改善箇所説明図

改善の内容 ; 全車両

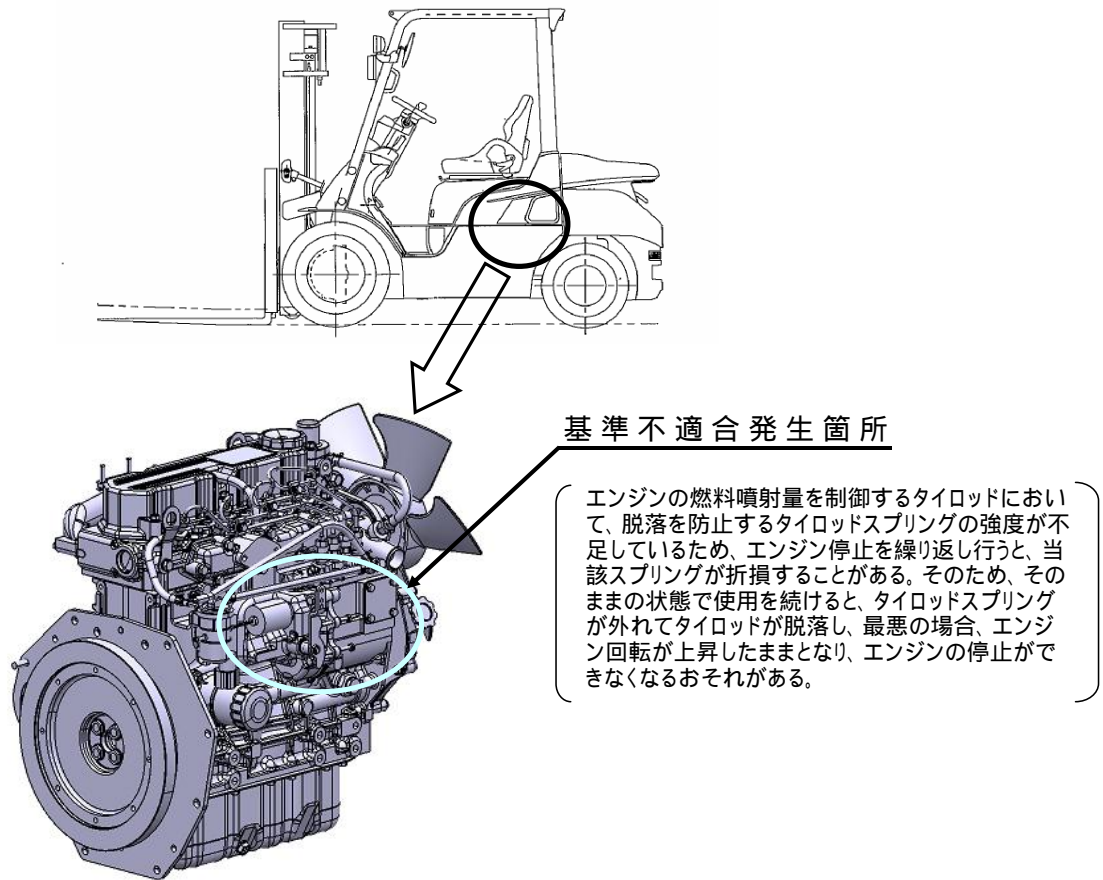
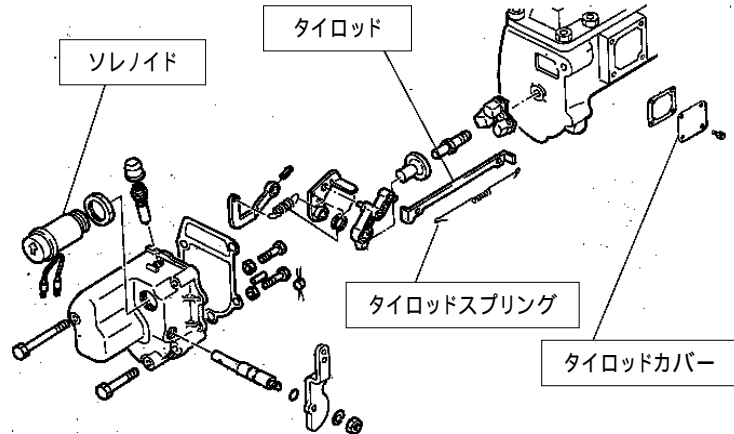
1. タイロッドカバーを対策品と交換する。
2. パネ力を低減した対策品のソレノイドに交換する。
3. タイロッドを対策品と交換する。
4. タイロッドスプリングを新品と交換する。

識別 ; ソレノイド上面に白ペンを塗布する。
